Compte-rendu

Commission d'évaluation BDO du 26.07.2018 à Nîmes (30)

1. CONSTRUCTION DES BUREAUX DE LA STATION D'ÉPURATION À SAINT-GILLES (30)

2. CONSTRUCTION D'UNE RÉSIDENCE DE 84 LOGEMENTS "CŒUR D'OC" À SAINT-GEORGES D'ORQUES (34)

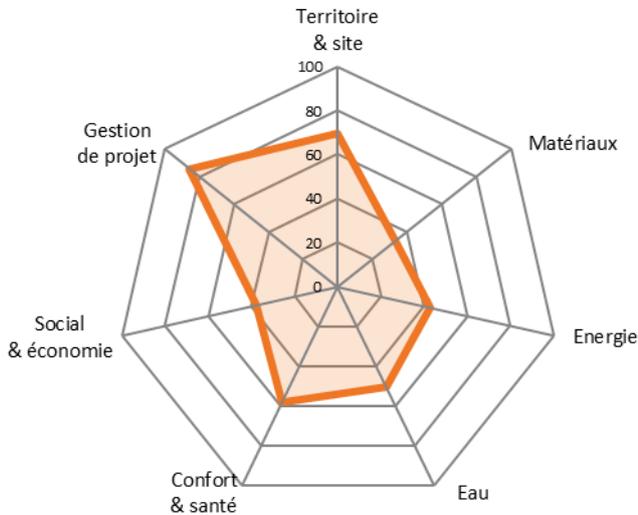
La commission s'étonne du radar en creux dans l'axe Social & Économie.
